改善箇所説明図

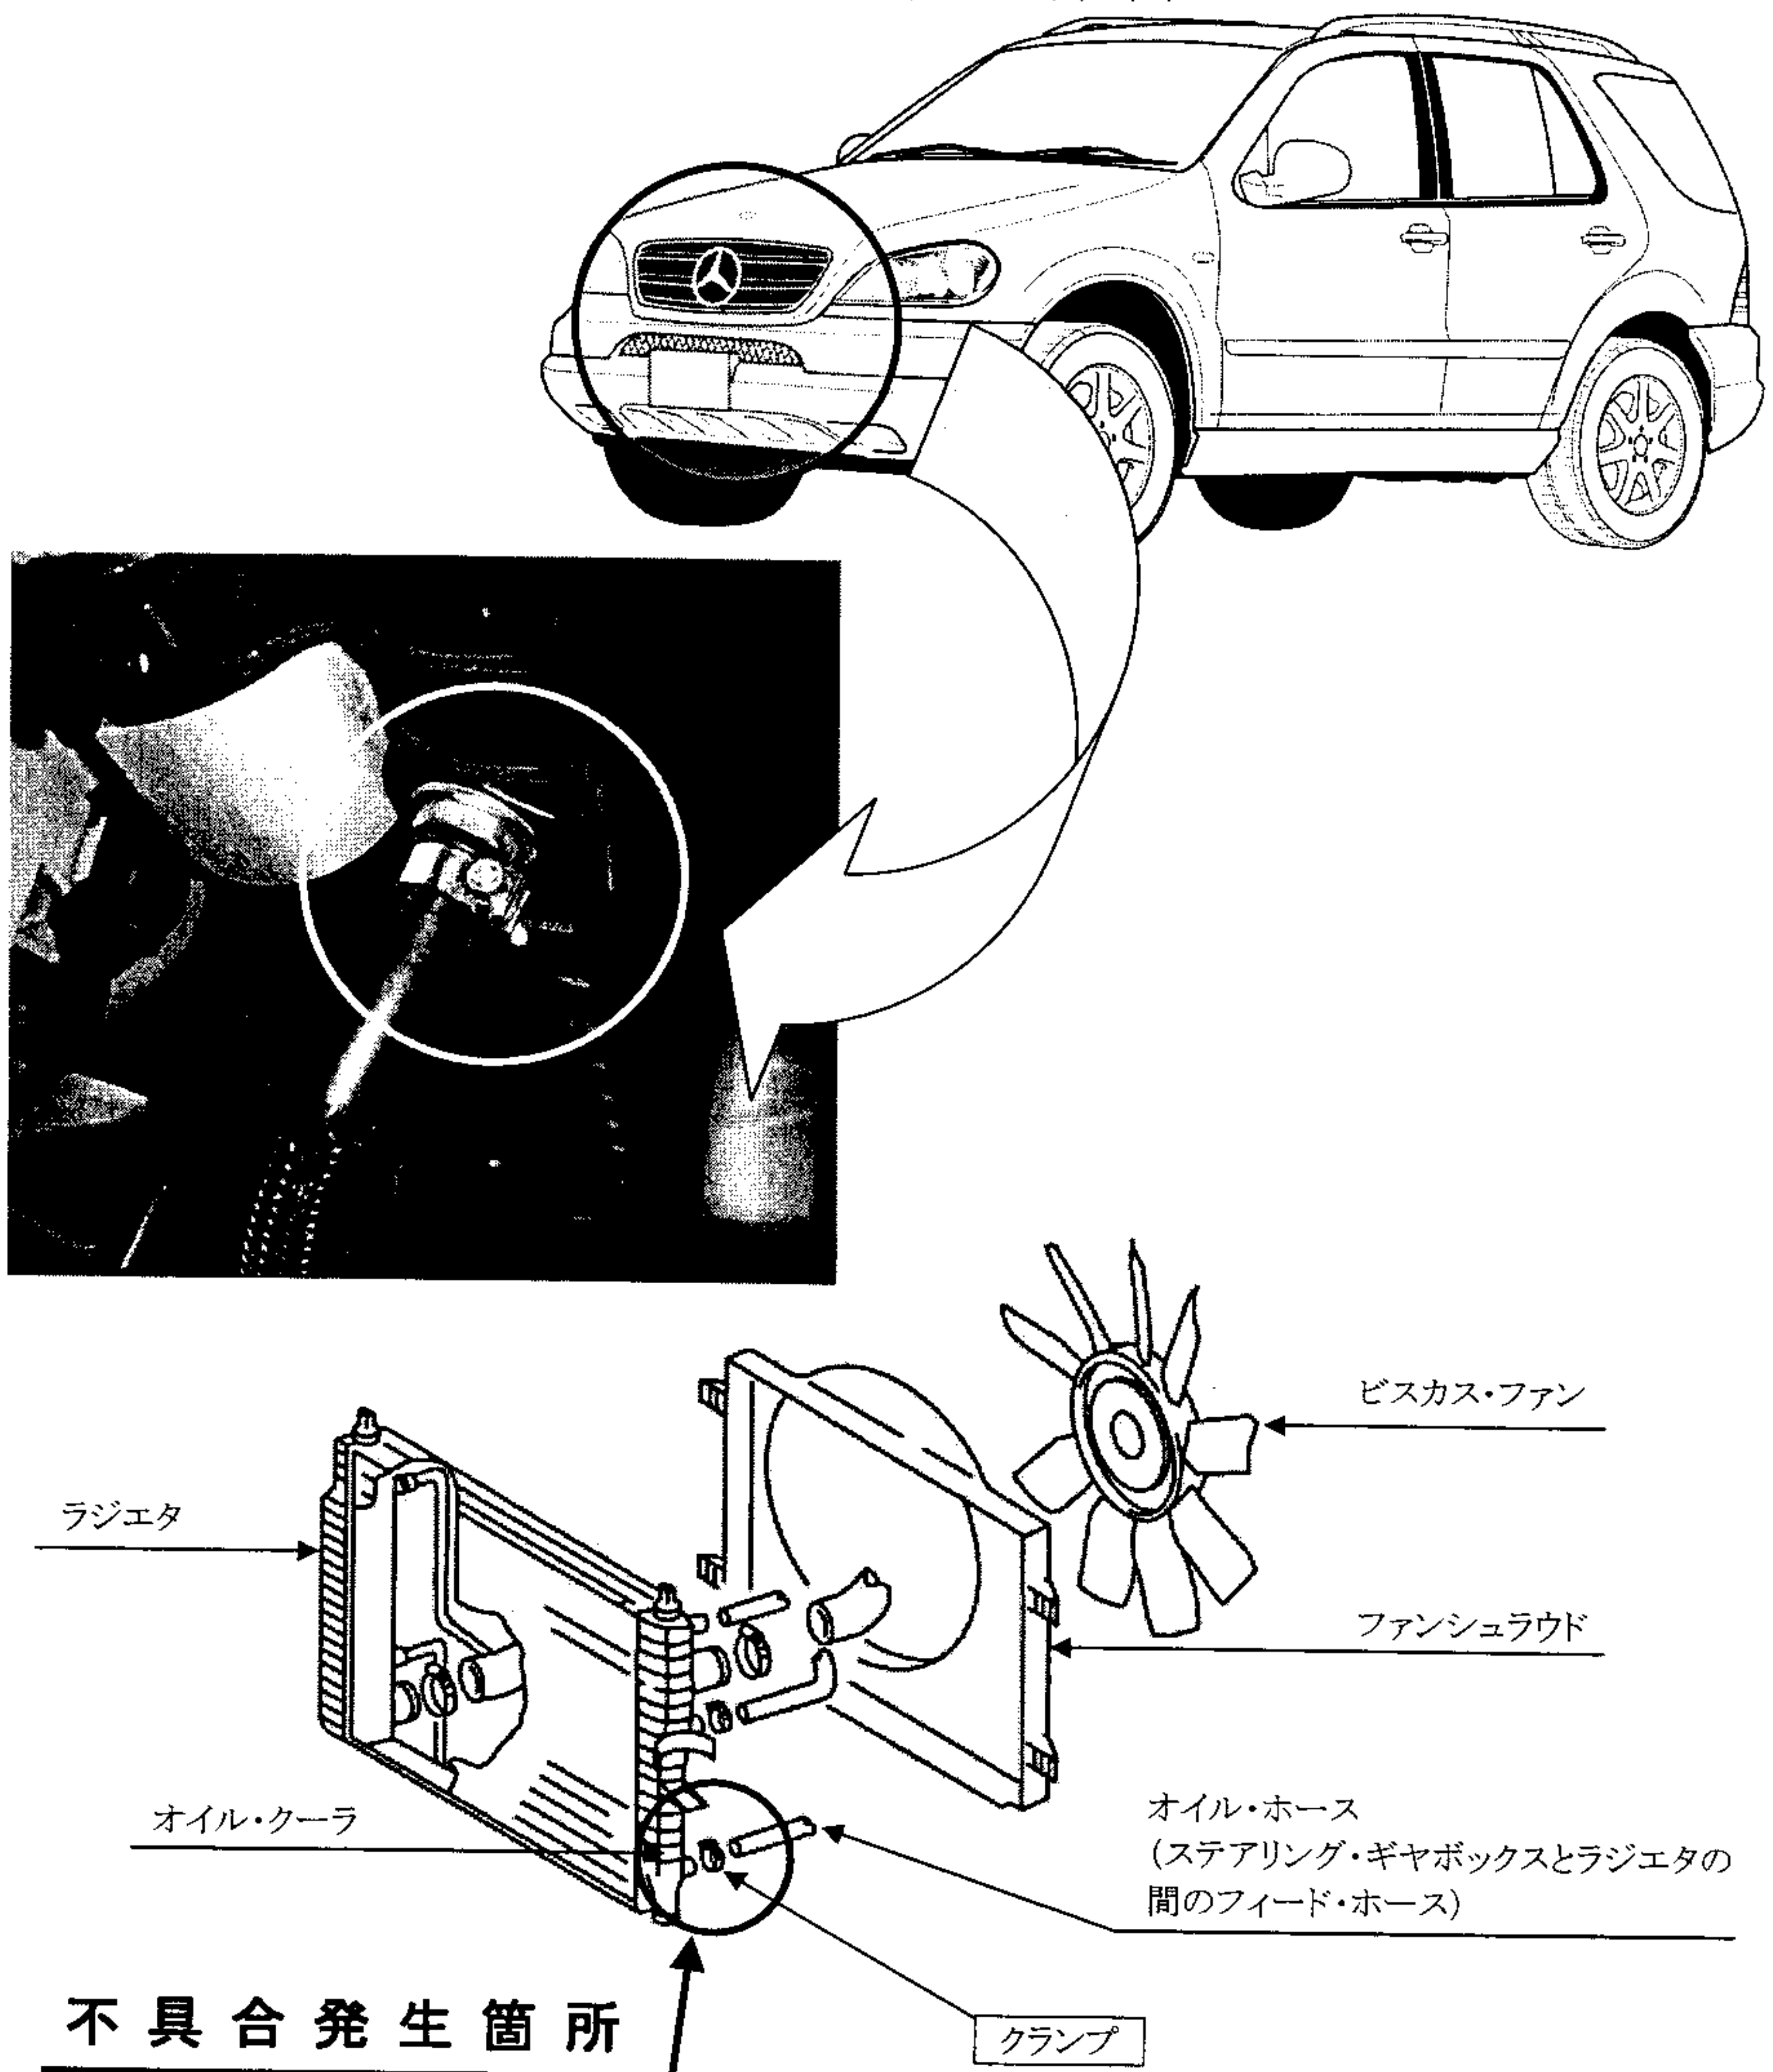
かじ取り装置において、ラジエタに併設したパワーステアリング用オイル・クーラにオイル・ホースを固定するクランプが不適切なため、かじ取り操作時の油圧によりオイル・クーラから当該ホースが外れることがあり、最悪の場合、パワーステアリングオイルが漏れてハンドルの操作力が増大するおそれがある。

全車両、クランプを対策品と交換する。
